NOVA LIGAÇÃO FERROVIÁRIA ENTRE ÉVORA NORTE E ELVAS / CAIA

VOLUME 17 – ESTUDO DE IMPACTE AMBIENTAL

ADITAMENTO 1

RESPOSTA AO PEDIDO DE ELEMENTOS ADICIONAIS NO ÂMBITO DA VERIFICAÇÃO DA CONFORMIDADE DO EIA

Figura 3 – Percurso atual (amarelo) e previstos (azul) no Corredor Internacional Sul para o transporte de mercadorias

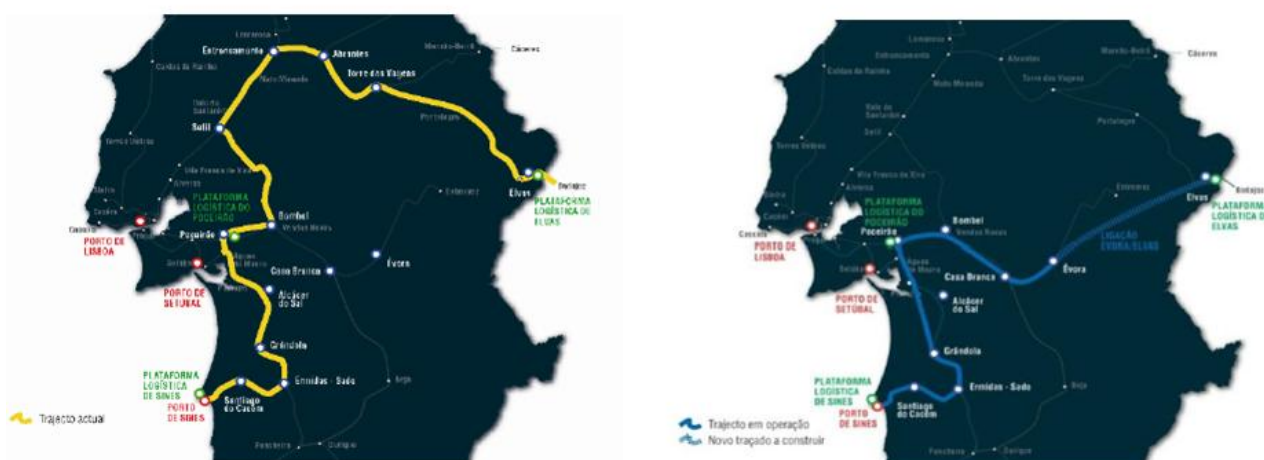
1.6 Caracterizar o atual percurso ferroviário para o transporte de mercadorias com origem (ou destino) no Porto de Sines e destino (ou origem) na Península Ibérica, incluindo: linhas utilizadas na rede ferroviária nacional, tempos de viagem médios em cada troço, por exemplo, entre o Porto de Sines e Madrid, assim como o número de serviços realizados nas condições atuais e a capacidade potencial que a nova ligação poderá garantir, entre o Porto de Sines e Madrid.

Os principais percursos a comparar são os que constam da figura infra, sendo que a diferença principal para além dos tempos e da distância a percorrer é a via não eletrificada (Linha do Leste entre a Abrantes e a Fronteira do Caia) e a totalidade da via eletrificada (quando se concluir a Linha do Caia).

- **Trajeto atual pela Linha do Leste: Tempo de percurso-distância: 6h30m – 452 km**
- **Trajeto atual pela Linha da Beira Alta: tempo de Percurso: 9h40m – 610 km**
- **Trajeto proposto pela Nova Ligação: Tempo de percurso-distância: 4h30m – 280 km**

Figura 1 - Pontos de água inventariados (ARH ALENTEJO)

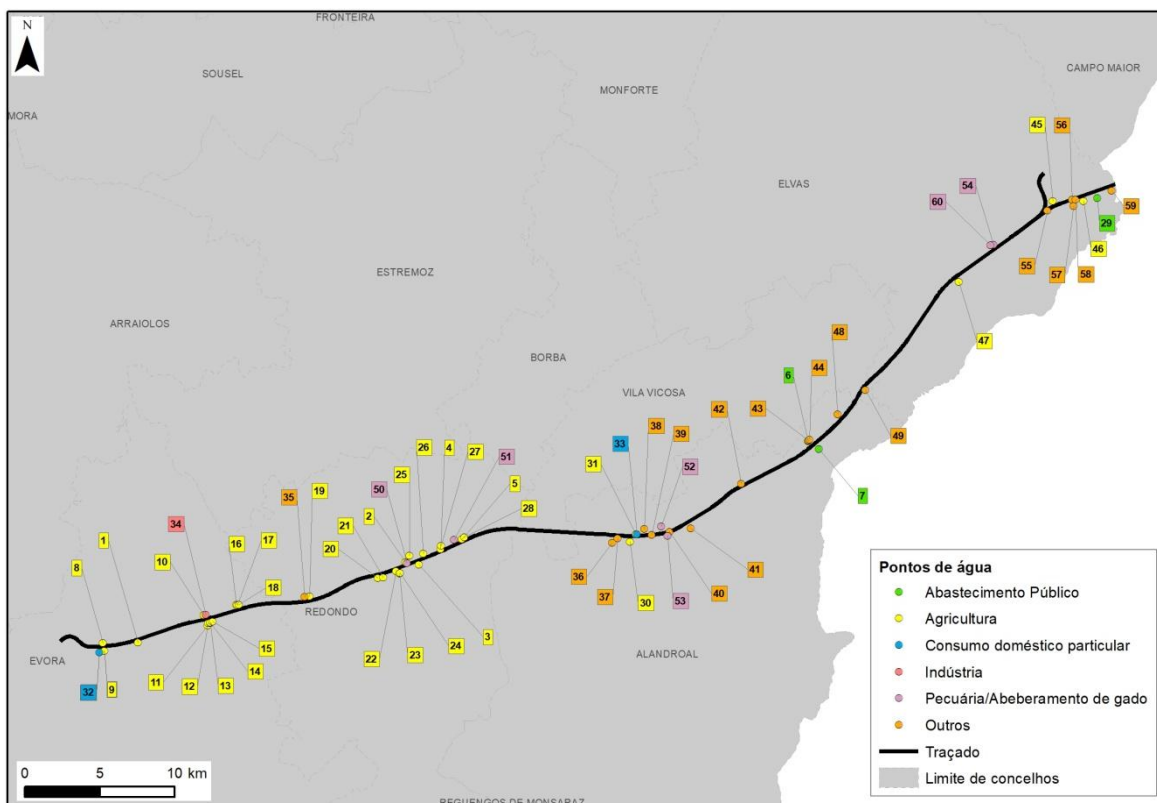
Existem 3 pontos destinados a abastecimento público de acordo com o referido no texto do EIA, nomeadamente os nº 6, 7 e 29.

A informação apresentada na "Figura 4.34 – Pontos de água inventariados (ARH Alentejo)" encontra-se também correta, de facto encontram-se representadas 3 captações de água destinadas ao abastecimento público, as mencionadas n.º 7 e 29 e também a n.º 6, que se encontra sobreposta com as captações 43 e 44 sendo que, face à escala de representação não é perceptível a sua identificação. Na figura seguinte apresenta-se nova figura reformulada com o objetivo de tornar mais perceptível a leitura do tipo de captações ao longo do traçado.

Figura 7 - Metodologia de avaliação de impacte visual na paisagem

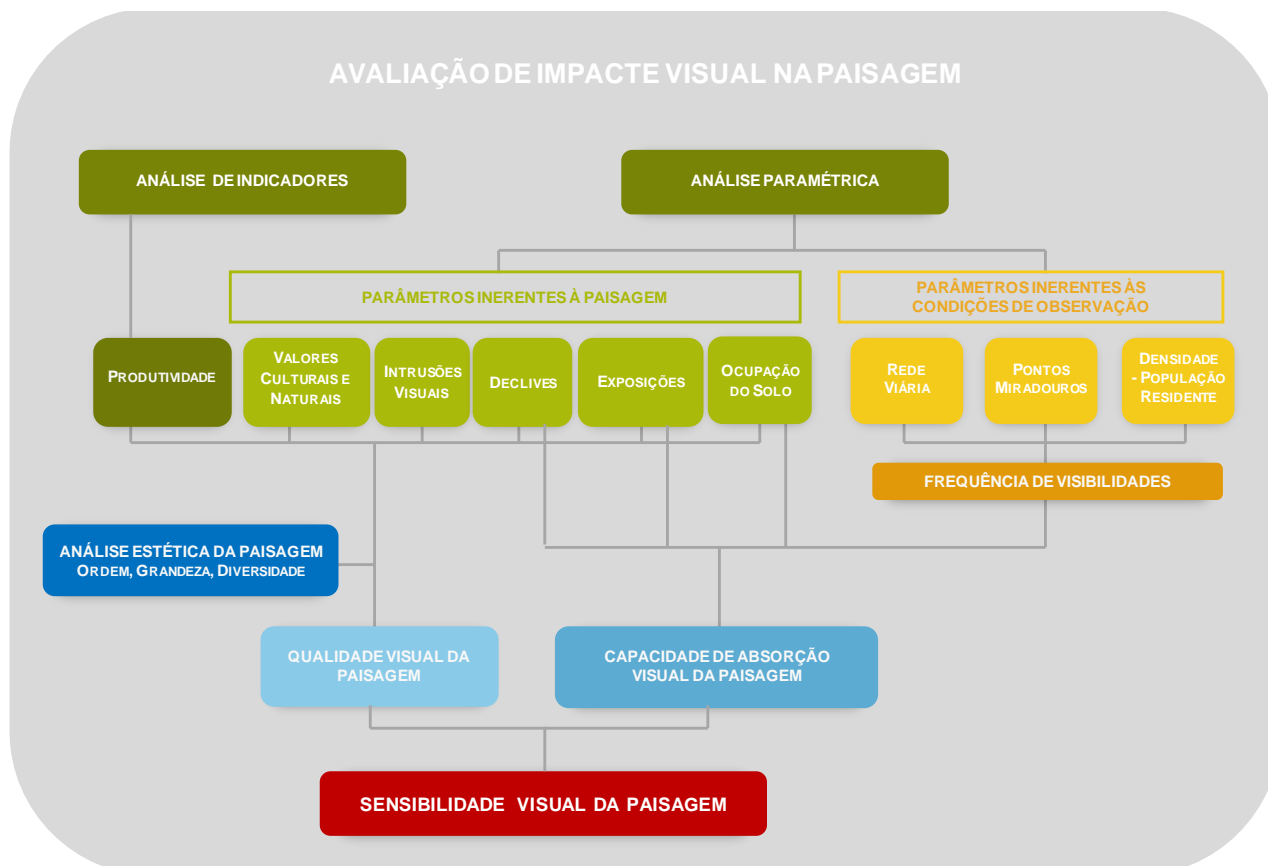
Contudo, discordamos da abordagem metodológica sugerida pelo que se clarifica a metodologia utilizada.

Na análise da paisagem adotada no EIA, o fator ocupação do solo, entre outros, é considerado determinante para a capacidade de absorção visual do território, traduzindo a real fragilidade da paisagem em estudo na situação de referência (ver figura seguinte, correspondente à **figura 4.72 do EIA (Tomo 17.2 – pág. 4-222)**). Embora a ocupação do solo possa ser eliminada por ação antrópica ou causa natural, neste caso a situação de referência altera-se repercutindo-se não só na capacidade de dissimulação como na Qualidade visual do território, com repercussões na Sensibilidade Visual da paisagem à introdução de um elemento exógeno.

Ressalva-se que embora utilizemos a ocupação do solo na ponderação da Absorção Visual, esta não é adicionada ao Modelo Digital do Terreno no cálculo da Frequência de Visibilidades, ou seja, este fator de ponderação é calculado para o cenário mais desfavorável e utilizado na análise de impactes – ver **Quadro 6.46 do EIA** (pág. 6-150 e seguintes) – Síntese da análise das ocorrências com a visibilidade e sensibilidade visual da Paisagem.

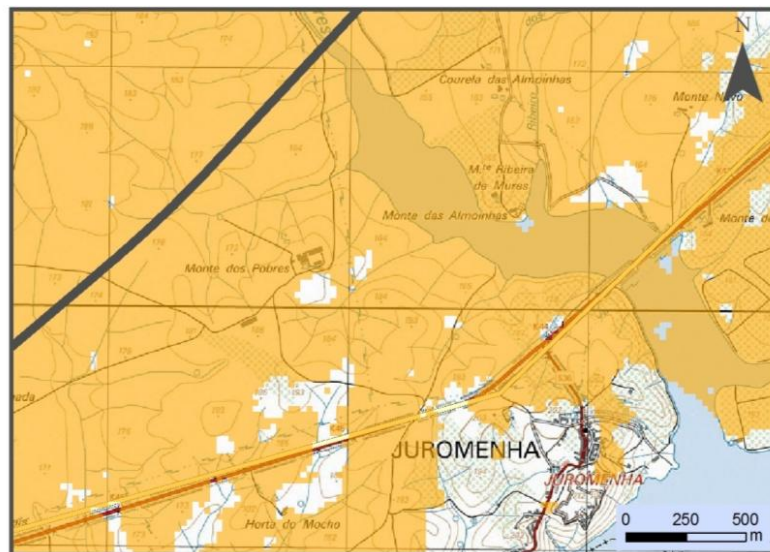
2.8.5. Apresentar a Bacia Visual do forte de Juromenha sobreposta ao orto, confinada à área de estudo. Deve ser escolhido um ponto mais desfavorável mas passível de visitaç o. A mesma deve ser acompanhada de uma an lise cr tica.

De acordo com o solicitado apresenta-se nas imagens seguintes a bacia visual do forte de Juromenha sobre ortofotomapa, assim como a bacia visual gerada a partir do traçado nesta zona, tendo em conta as cotas mais desfavoráveis dos taludes.

Figura 9 – Identificação da ocorrência n.º 64 (Monte das Tenazes 1)

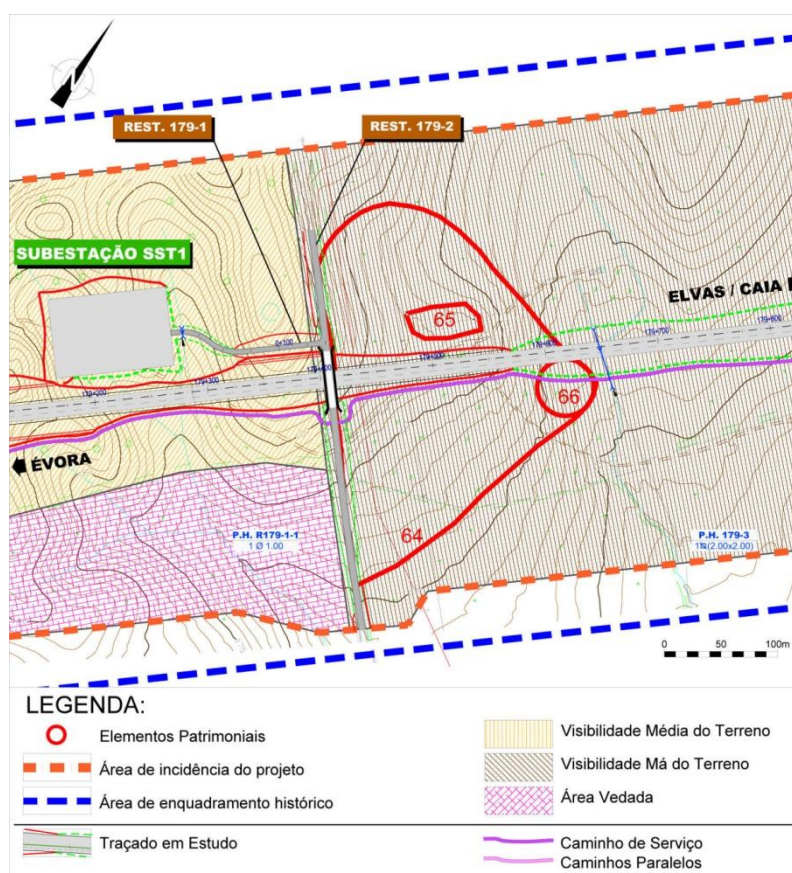
A ocorrência n.º 64 (Monte das Tenazes 1) encontra-se identificada sendo que, por lapso estava em falta a referência numérica correspondente. No Anexo 1 ao presente documento apresenta-se a Carta do Património Cultural (Desenho F-LE039-EVN.BLE.T0.PR.CA.AB.11016.01) devidamente corrigida.

Na figura seguinte expõe-se a situação em causa.
